Sitzungsvorlage		Vorlage- Nr:	VO/2016/0423-30
Federführend: 30 Ordnungsamt		Status:	öffentlich
Beteiligt:		Aktenzeichen:	
		Datum:	02.09.2016
		Referent:	Haupt Ralf
Marktwesen Bamberger Frühling 2017 und Verlegung des Plärrers (Tischvorlage)			
Beratungsfolge:			
Datum	Gremium	Zuständigkeit	
26.10.2016	Stadtrat der Stadt Bamberg	Entscheidung

3. Gespräch am 07.09.2016 mit Vertretern des BLV:

P+R KRONACHER STR

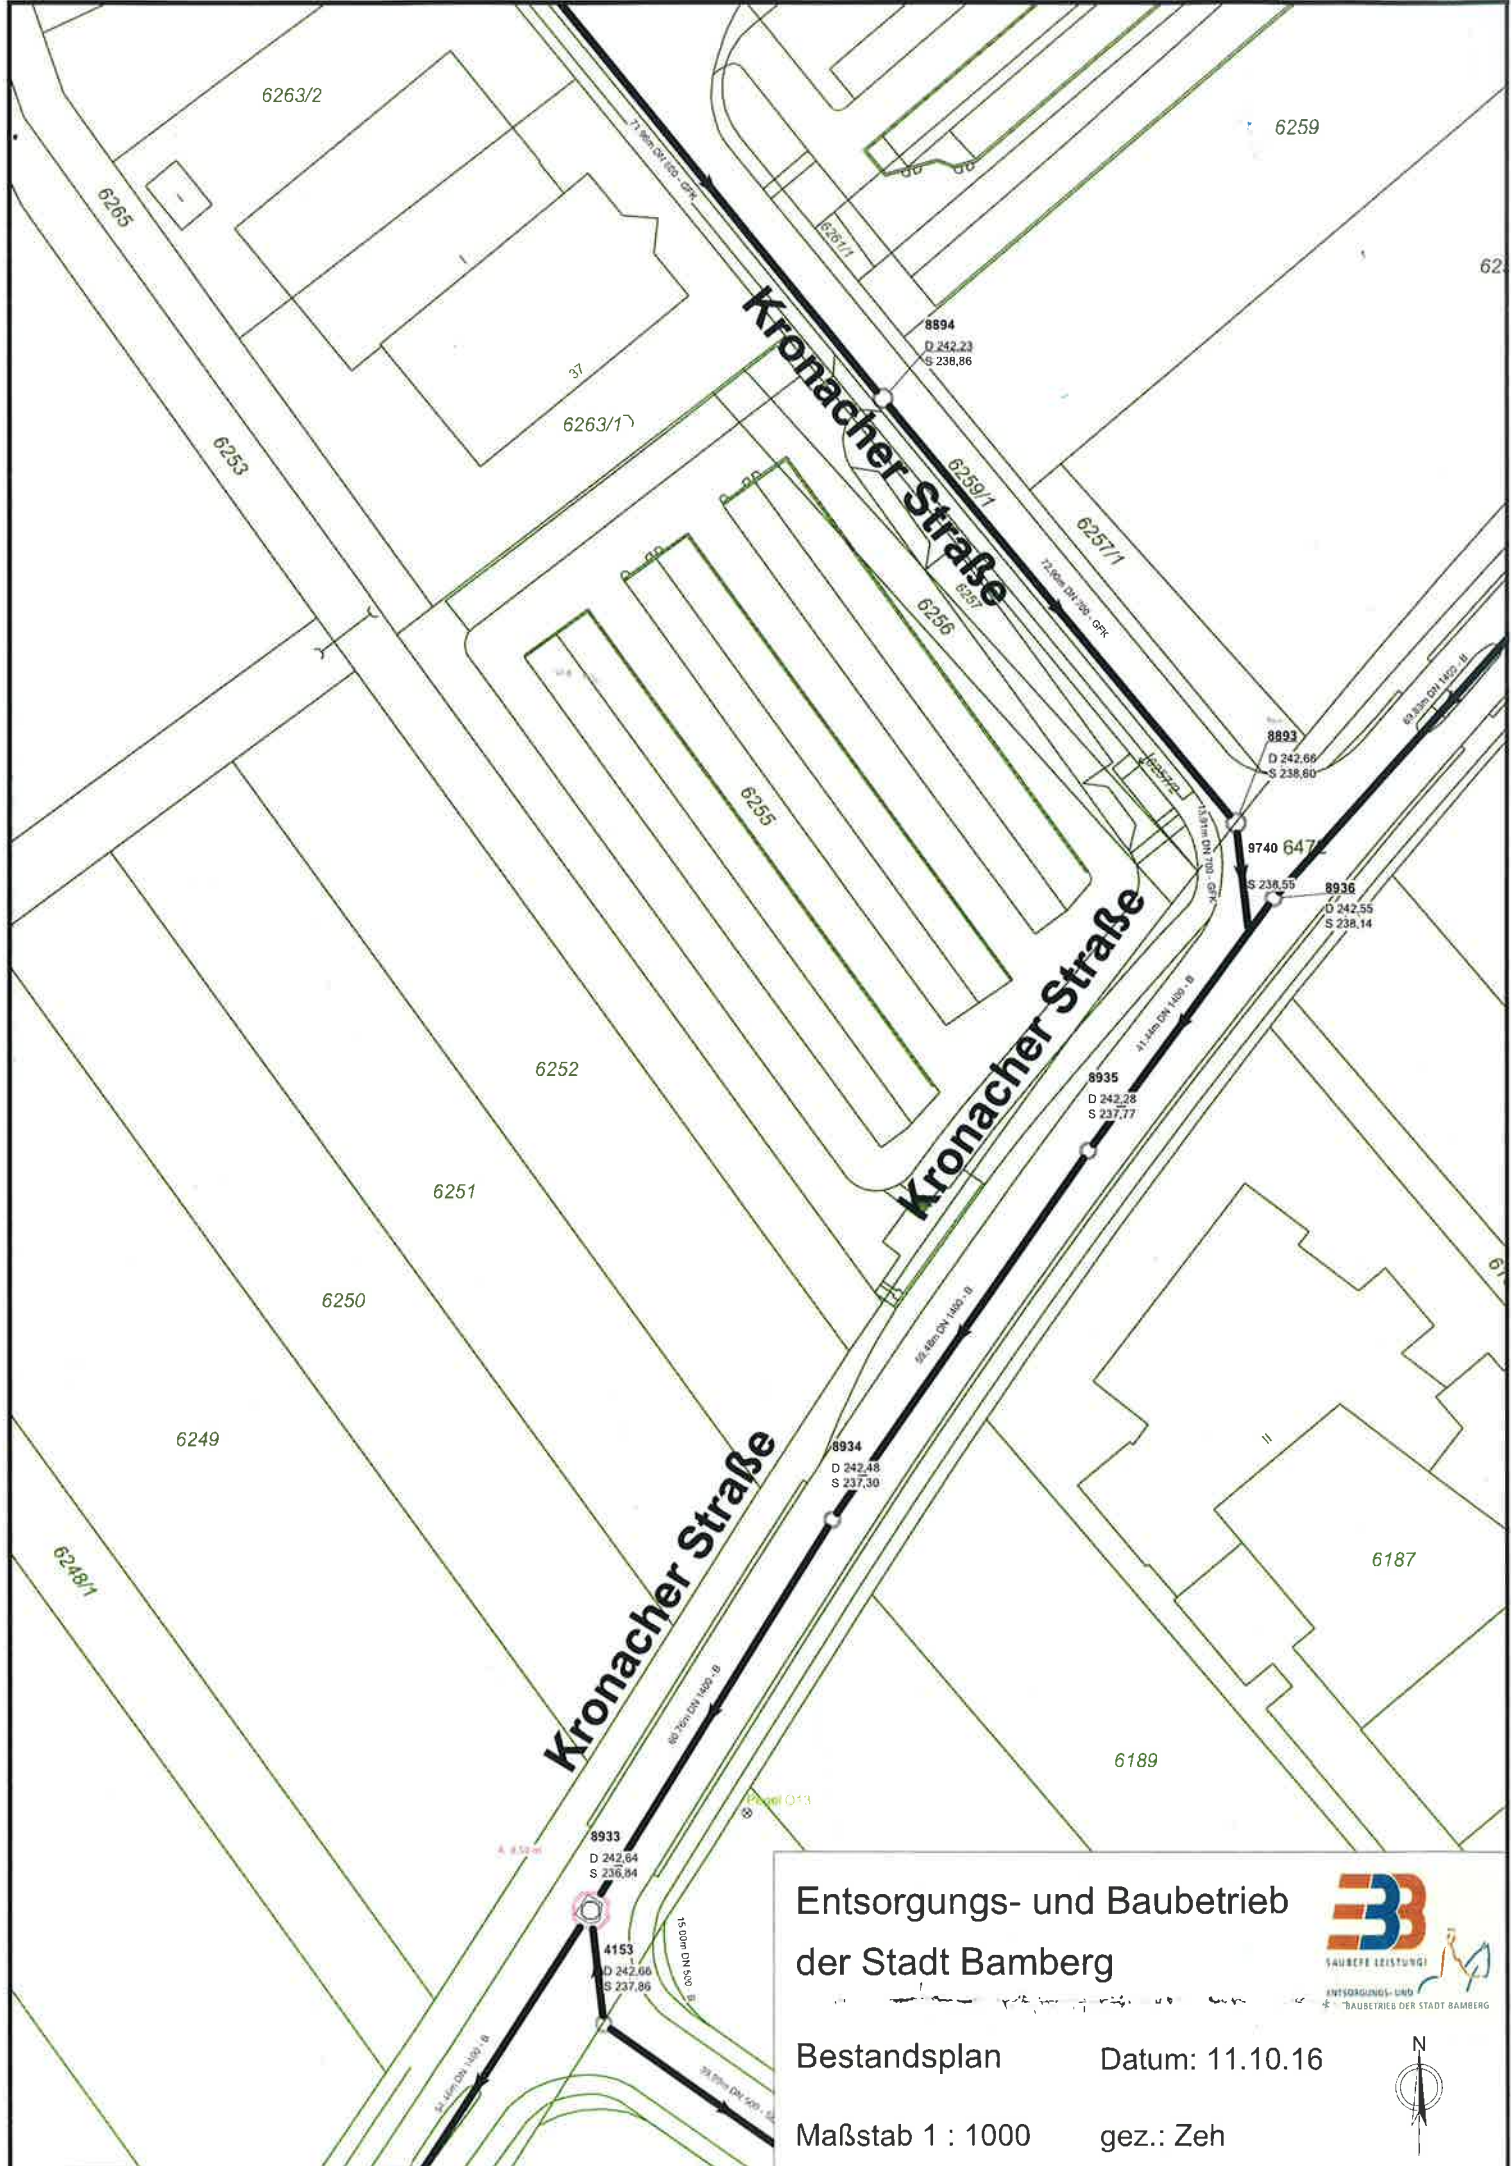
Ein entsprechendes Kanalsystem (Anlage 6) liegt nur in der Kronacher Straße bzw. der Stichstraße, kann jedoch aufgrund der Tatsache, dass die Verkehrsverbindungen befahrbar bleiben müssen nicht ohne weiteres genutzt werden. Die Stadtwerke selbst haben hinsichtlich der Versickerung des Regenwassers auf dem Grundstück und der Einleitungsmenge bereits Auflagen bekommen. Ggf. ist ein erweiterter Prüfauftrag an den Entsorgungs- und Baubetrieb zur Anschlussmöglichkeit zu stellen, der bei letztendlicher Umsetzung Kosten in derzeit unbekannter Höhe verursacht.

Bestandsplan

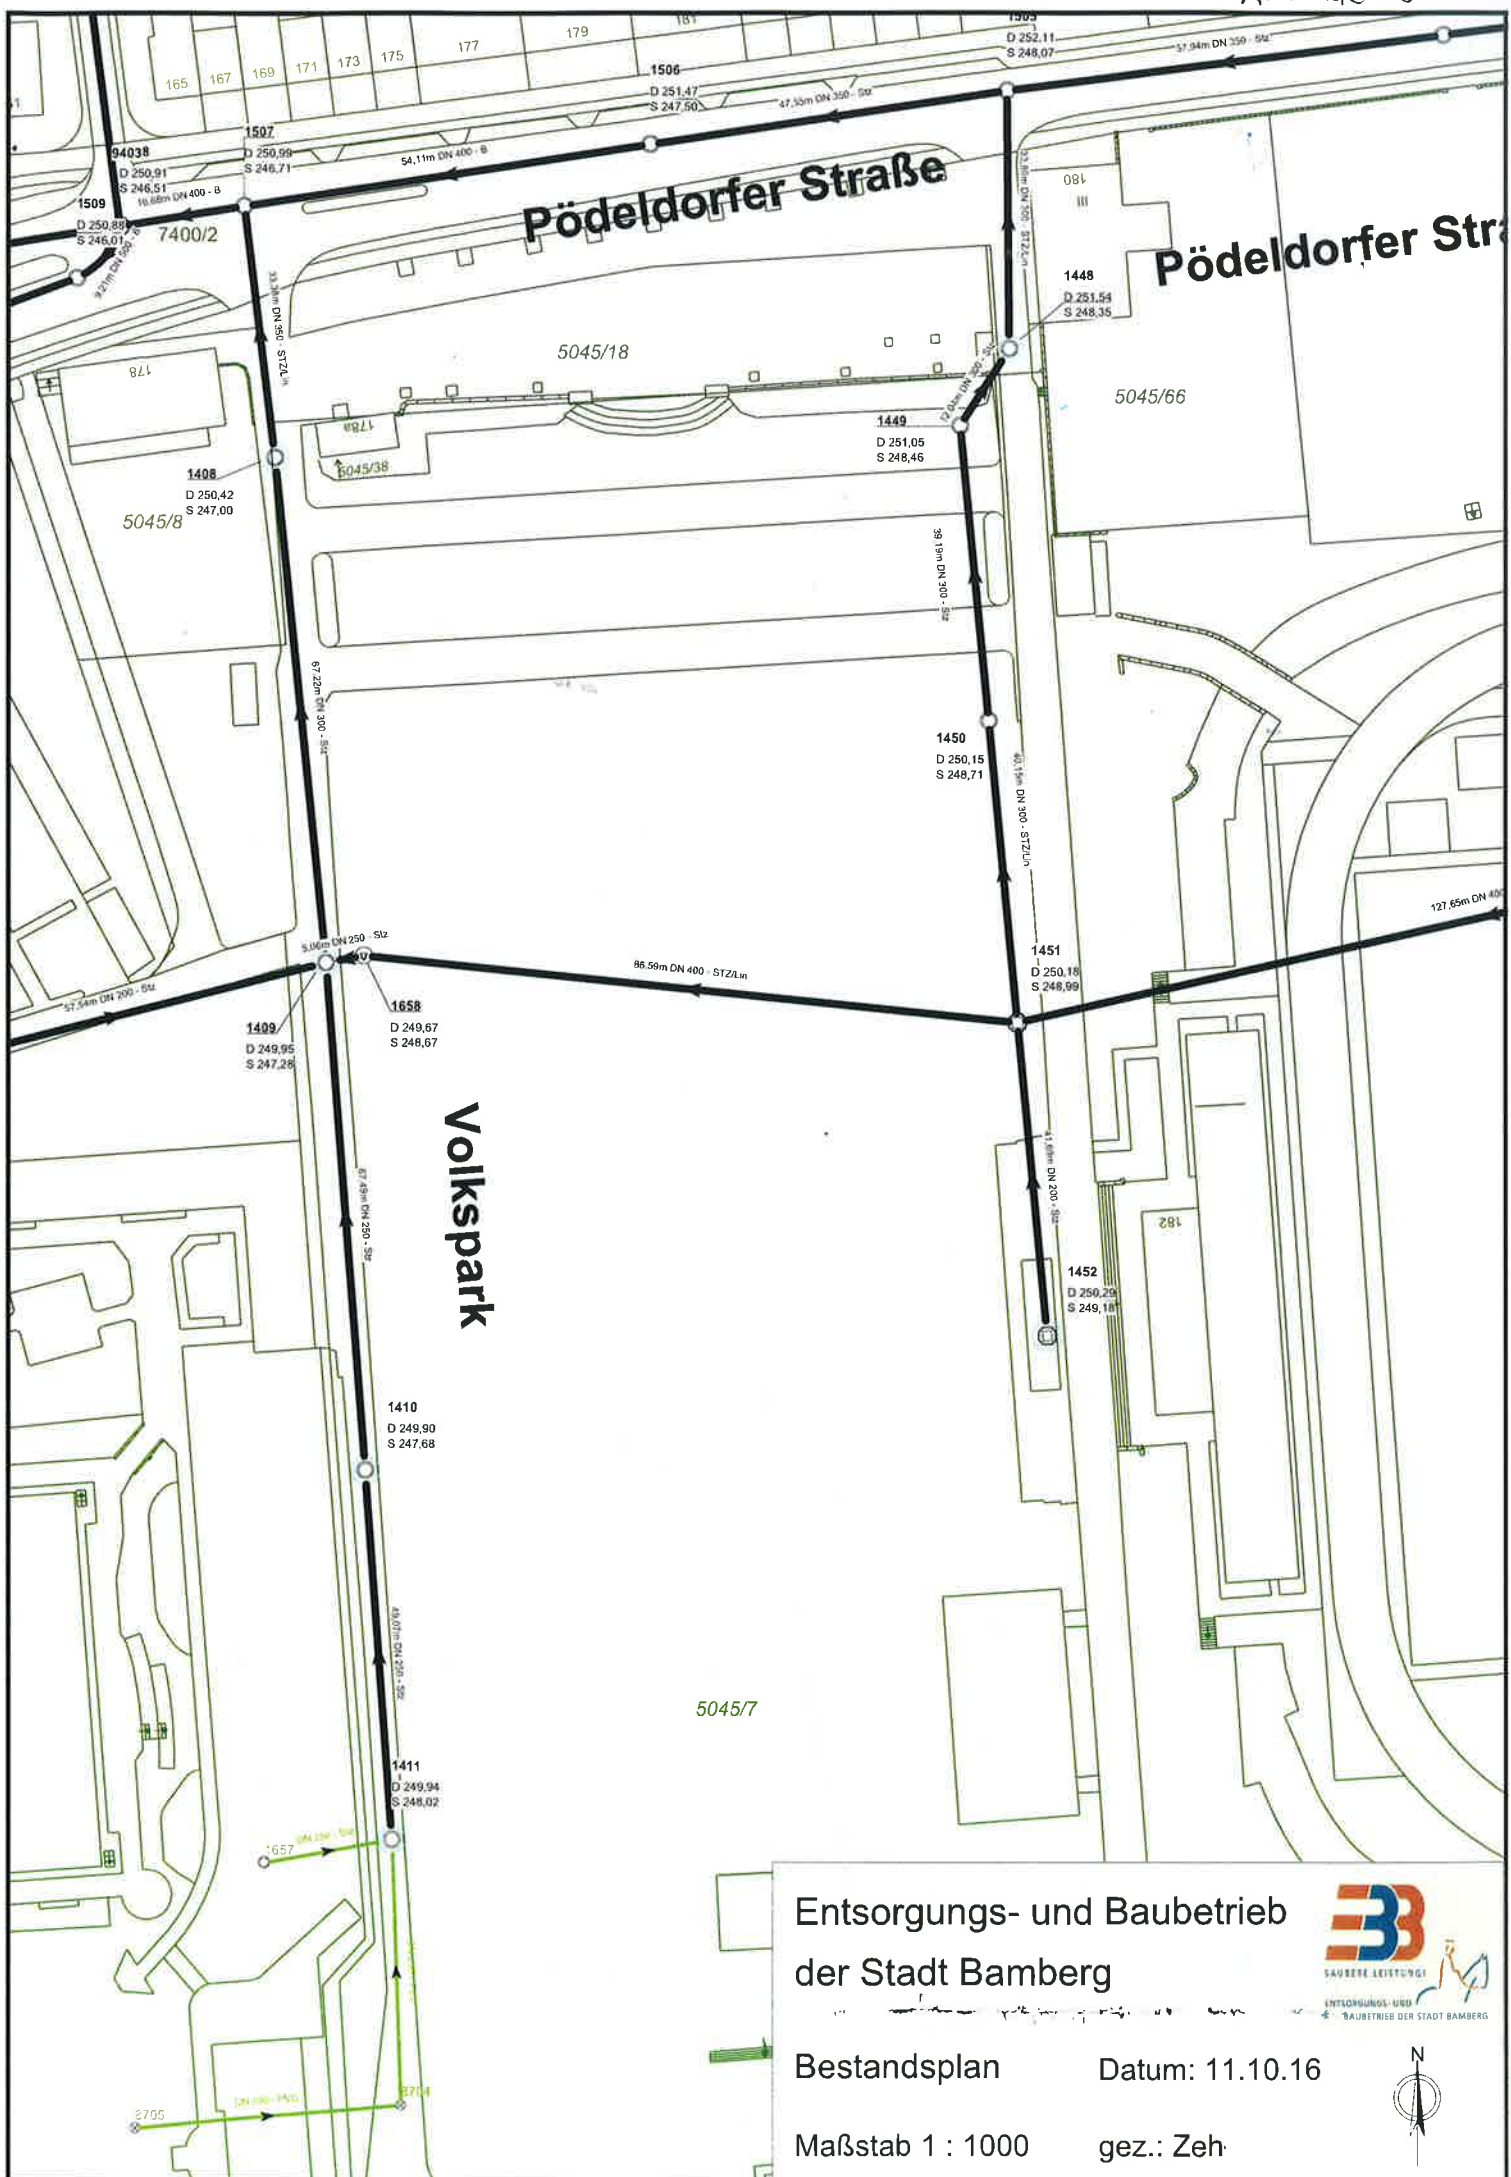
Die städtische Entwässerung besteht hier aus Mischwasserkanälen, so dass eine Ableitung von Regen- und auch Schmutzwasser möglich ist (vgl. Plan Anlage 9).
